Modulo per la presentazione delle osservazioni per i piani/programmi/progetti sottoposti a procedimenti di valutazione ambientale di competenza statale

ID: Codice procedura (ID_VIP/ID_MATTM):10844

Impianto per la produzione di energia elettrica da fonte eolica, costituito da 6 aerogeneratori della potenza complessiva di 37,2 MW, un sistema di accumulo da 25 MW e relative opere connesse in località "Rempillo" nel comune di Pitigliano (GR).

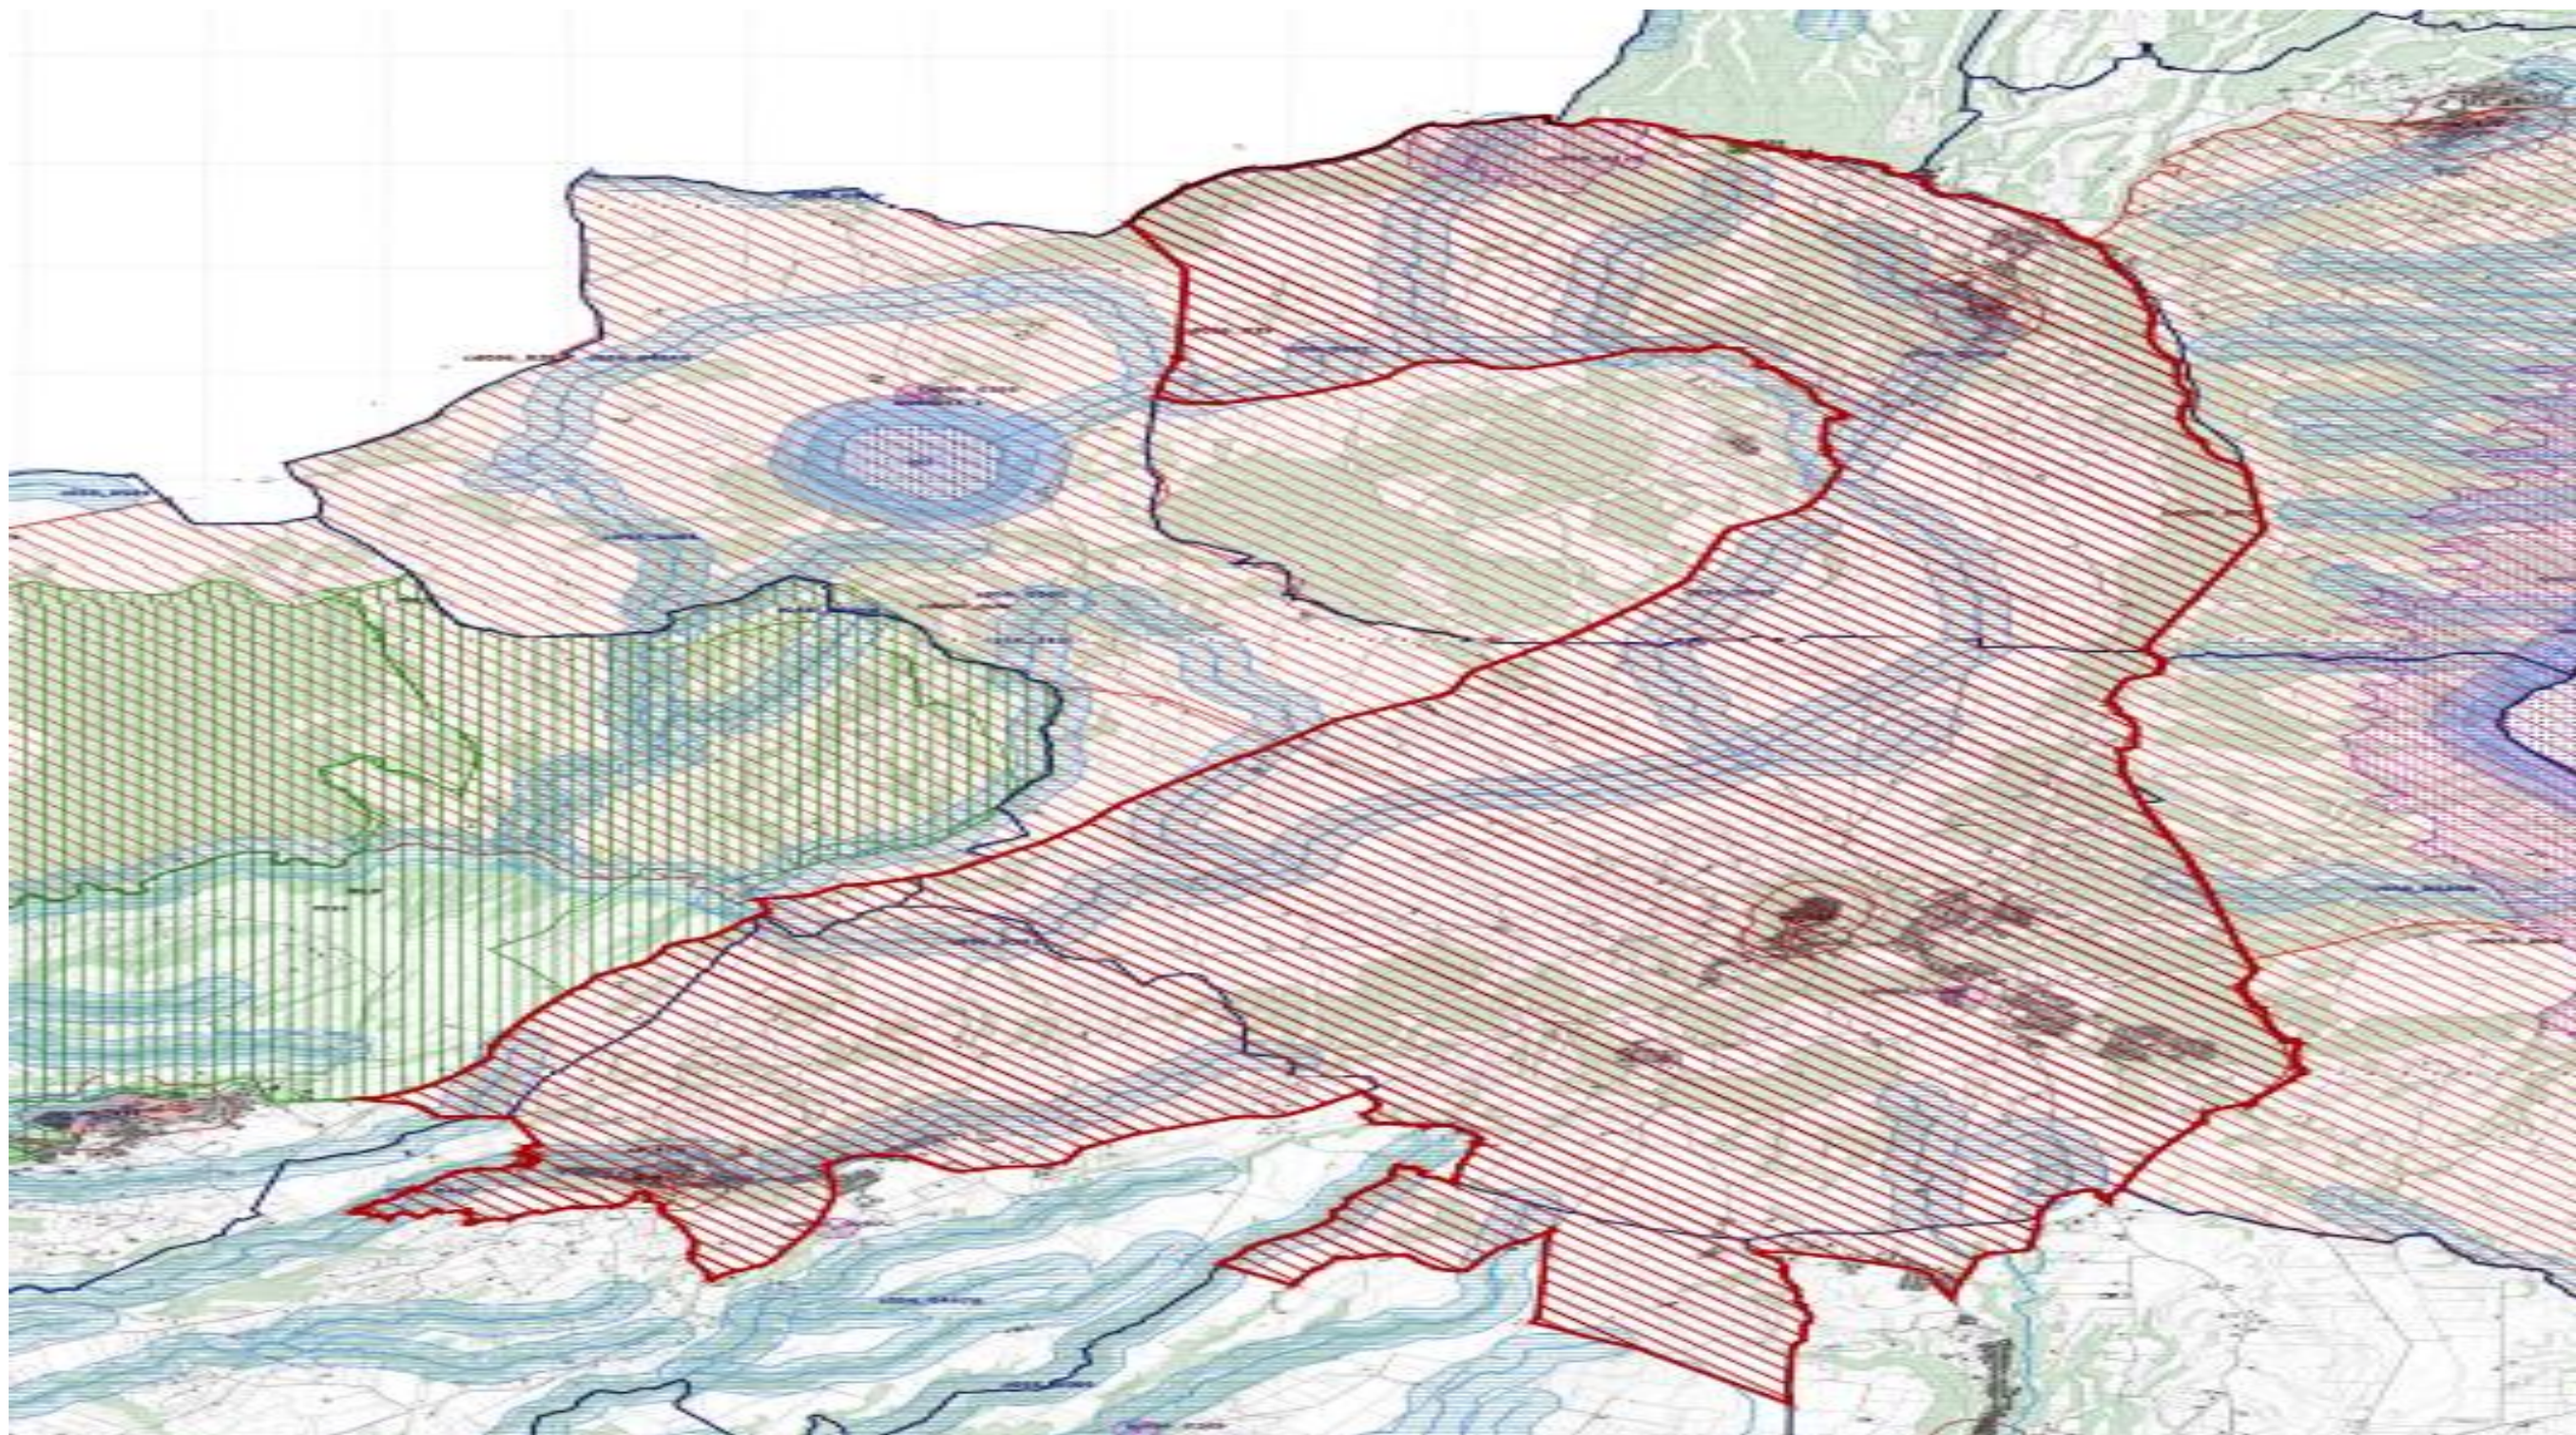
Alla luce del combinato disposto dal "vincolo sul patrimonio paesaggistico (artt. 136 e ss. e 142 del decreto legislativo n. 42/2004 e ss.mm.ii.) e sui beni culturali" (artt. 10 e ss. del decreto legislativo n. 42/2004 e ss.mm.ii.) e dal comma 8 lettera c-quarter del D.Lgs 191/2021 e ss.mm.ii si evince che, ad oggi, le aree in cui sono previsti gli insediamenti dei sei aerogeneratori dell'impianto eolico denominato "Rempillo" non sono idonee perché ricadono tutte all'interno della fascia di rispetto dei **beni paesaggistici di notevole interesse pubblico denominati "Conca del Lago di Mezzano e territorio circostante" (D.M. 22.05.1976)** comprendente anche il **vincolo "Selva del Lamone" (D.M. 22.05.1984)** tutelati **dall'art. 136 del Codice del Beni Culturali e del Paesaggio** e in particolare un aerogeneratori (P01) è a 100 metri dal primo vincolo citato e gli altri cinque compresi in una distanza massima tra 1 km e 2 km (vedi immagine n. 1 dell'ALLEGATO). Nella fascia di rispetto dei 3 km anche la porzione di vincolo rappresentato dalla Selva del Lamone che gode di altre importanti tutele in quanto Riserva Naturale regionale (L. 394/91 e L.R. 29/97), Zona di Protezione speciale (ZPS) insieme ai Monti di Castro collegati tra loro da una Zona di Conservazione Speciale (ZSC), il sistema fluviale Fiume Fiora-Olpeta. La Selva del Lamone oltre il vincolo paesaggistico di notevole interesse pubblico che la rende area non idonea all'installazione degli impianti FER anche nelle sue fasce di rispetto dei 3 km, gode di un'altra tutela che ne rivela l'importanza di area di importanza internazionale per l'avifauna IBA (012) che viene collegata all'altra IBA (099) Lago di Bolsena attraverso la ZPS Caldera di Latera e la ZSC Lago di Mezzano che insieme sono compresi nel vincolo paesaggistico "Conca Lago di Mezzano..." e verranno uniti dal nuovo vincolo paesaggistico "*Ambito paesaggistico, geologico e geomorfologico dell'orlo della caldera di Latera e delle sue pendici interessate dai centri eruttivi periferici*" (si veda a riguardo la proposta pubblicata sul sito del MIC in data 09/08/2023 e

l'immagine n. 2 dell' ALLEGATO) all'area di notevole interesse pubblico "Conca del lago di

Bolsena” (D.M. 24.10.1960). Praticamente una vasta zona che per interesse paesaggistico e naturalistico oltre che storico, archeologico e identitario rappresenta un unicum nel panorama nazionale.
